设计变更通知单

本工程于2026年9月出具施工图，10月招标阶段复核电缆路由时，经核查发现原路径J2-J3段：南广济街与院门巷跨路位置空余管道被占用，原路由无法实施。经现场重新勘察，对电缆路由予以变更。

注册执业章 REGISTERED PRACTICE SIGNET		 中瑞和建设集团有限公司 ZHONG RUI HE CONSTRUCTION GROUP CO.,LTD				资质证书编号:A261136439		工程名称: 西安市第一医院粉巷院区二路供电及增容项目 PROJECT NAME		
姓 名 NAME	向 妍	项目总负责人 PROJECT LEADER	向 妍		校 对 PROCESSED BY	张磊		子项名称: 二路供电及增容项目 SUB PROJECT	设计号 PROJECT NO.	DYYY-DL-
注册印章号 REGISTERED SIGNET NO.	6113643-013	审 定 APPROVED BY	张明良		设 计 DESIGNED BY	刘 静			图 别 DWG. TAPE	施工图
注册证书号 REGISTERED CERTIFICATE NO.	20215400123	审 核 CHECKED BY	郑婷婷		制 图 DRAWING BY	刘 静		设计变更通知单	图 号 DWG. NO.	BGD1
		专业负责人 DIVISION CHIEF	郑婷婷						版 本 号 VER. NO.	1
										日 期 DATE

10kV电缆走径图(二)

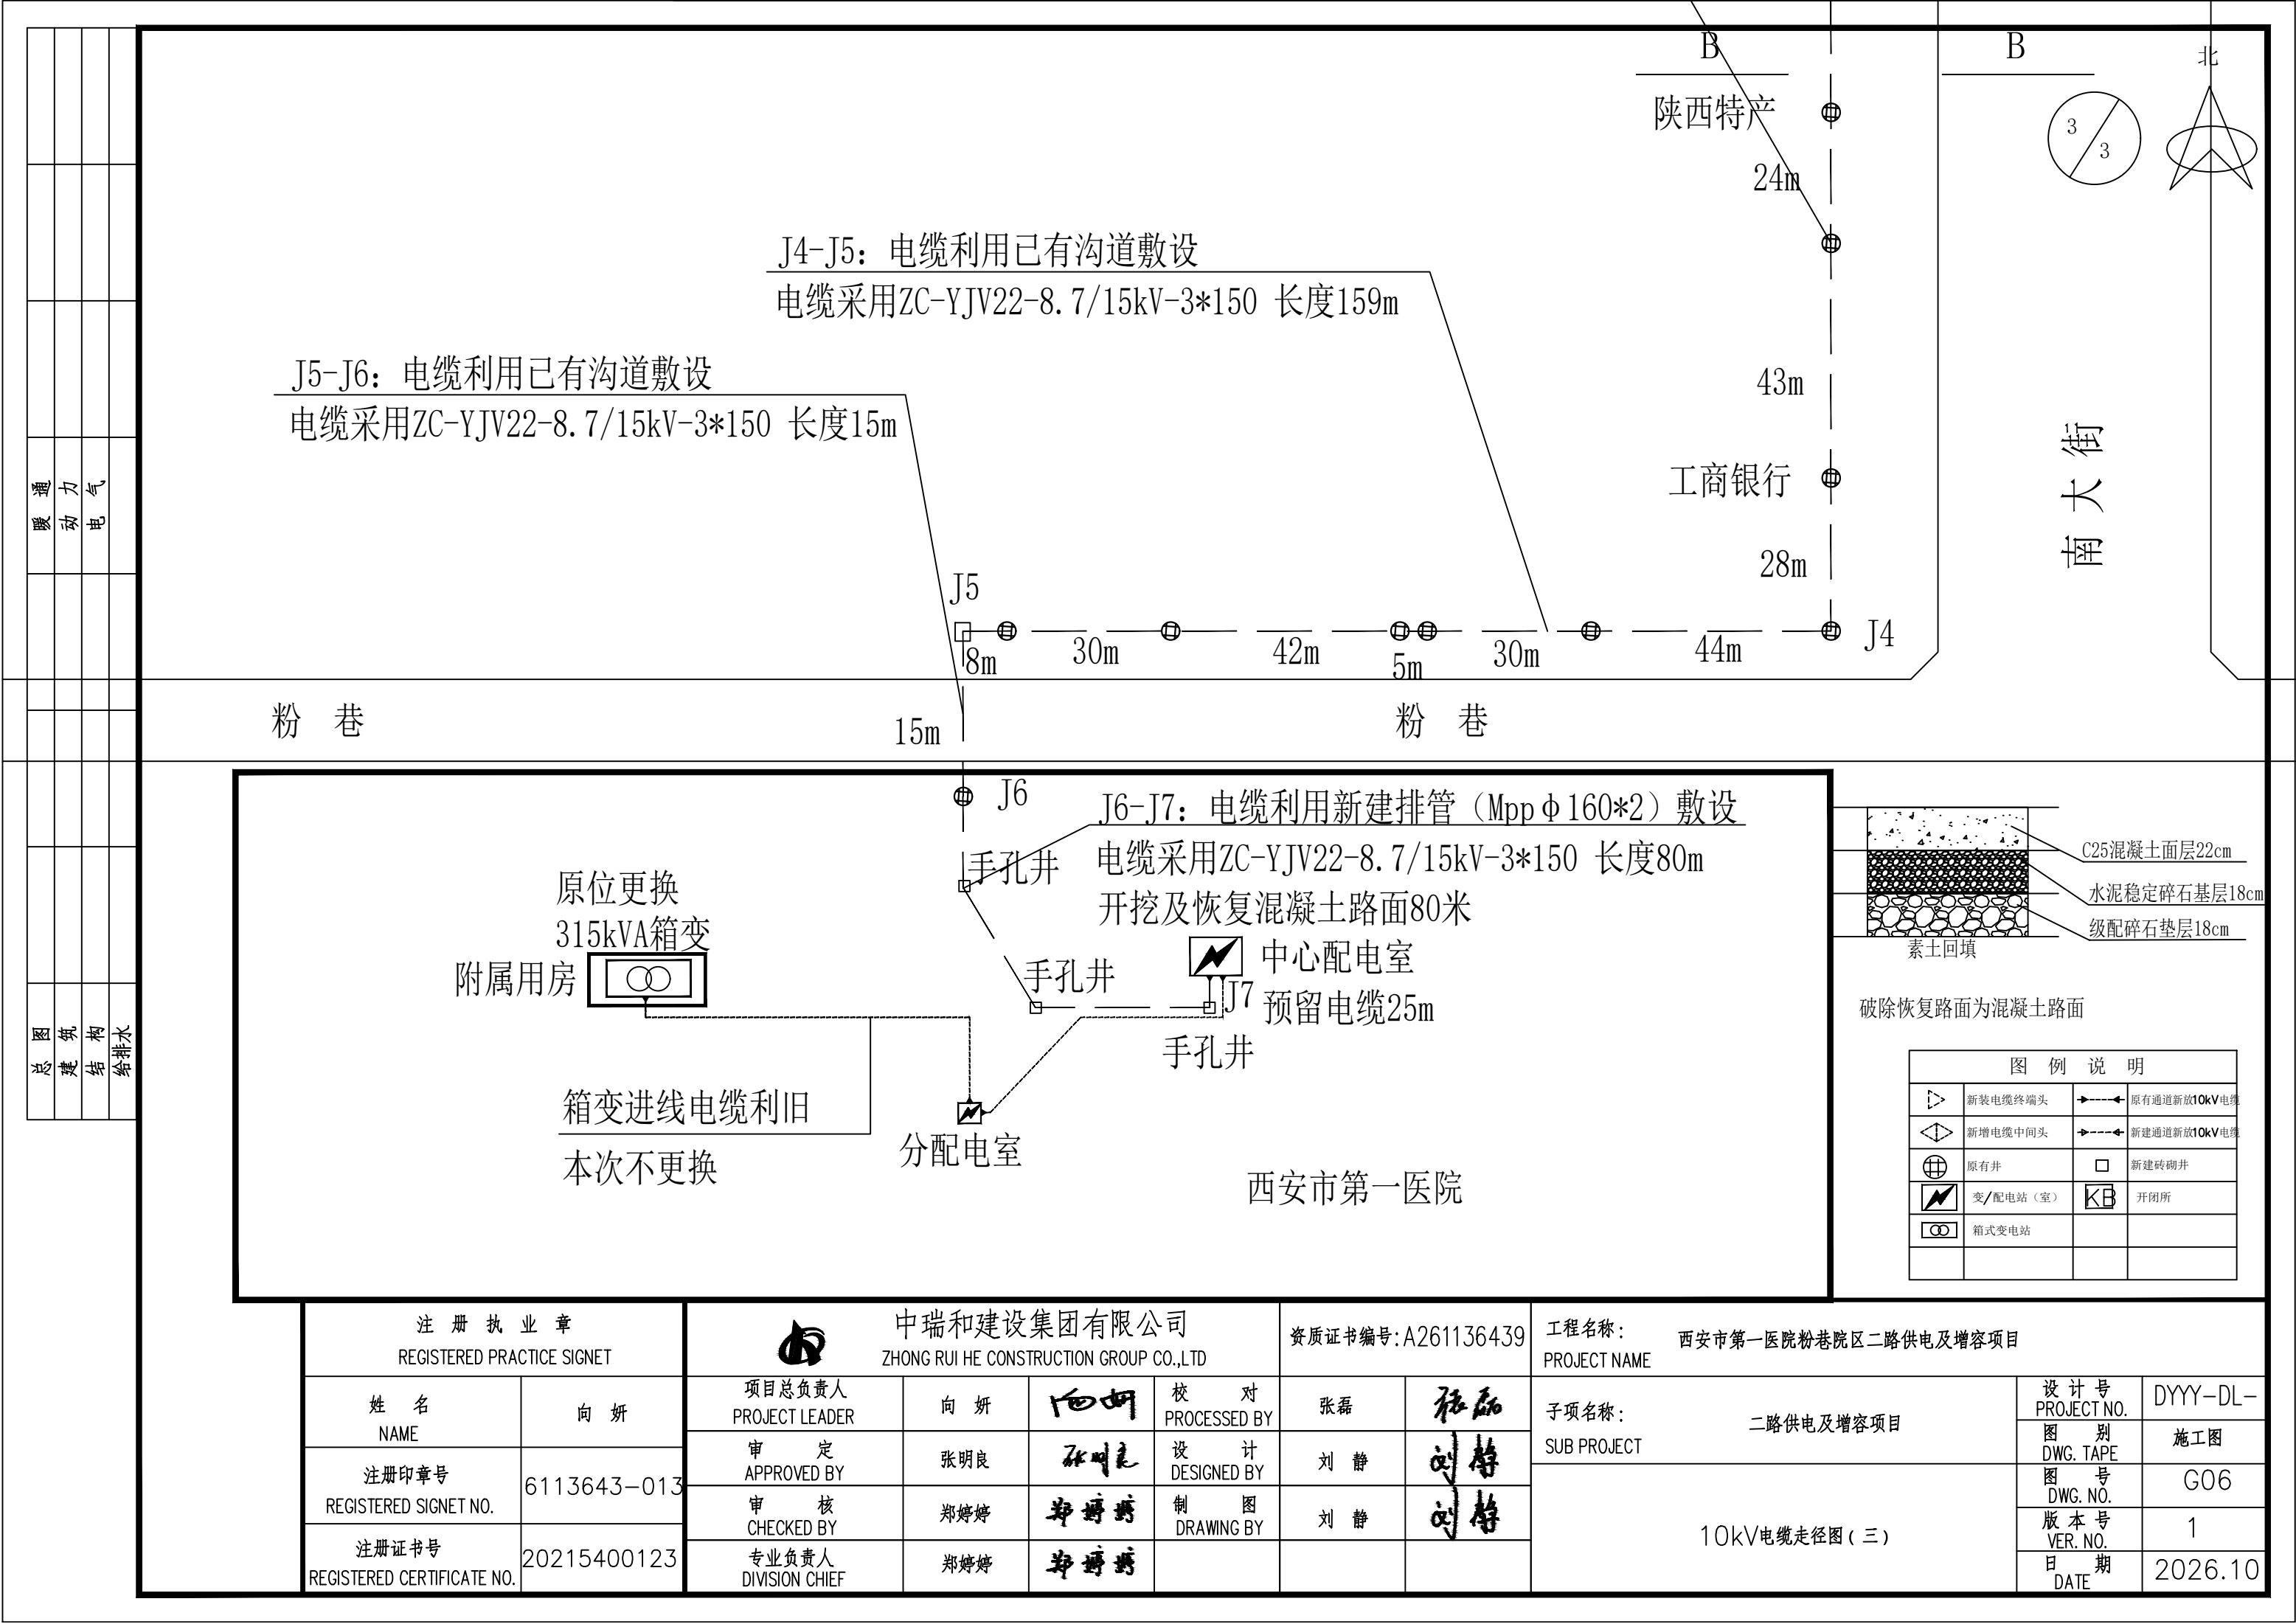
原路由：鼓楼开闭所→西大街→南广济街→粉巷第一医院中心配电室

新路由：鼓楼开闭所→西大街→南大街→粉巷第一医院中心配电室

电缆总长度较原设计缩短3m，南大街段114m范围内电缆沟道积存沿线商铺厨卫污水，施工前需抽排清理。

J2-J3: 电缆利用已有沟道敷设 (含竖井垂直净距)
电缆采用ZC-YJV22-8.7/15kV-3*150 长度178m

J3-J4: 电缆利用已有沟道敷设
电缆采用ZC-YJV22-8.7/15kV-3*150 长度359m

现状此段沟道内已积存沿线商铺生活 (含厨卫)
污废水, 施工前需抽排污水: 长度: 114米
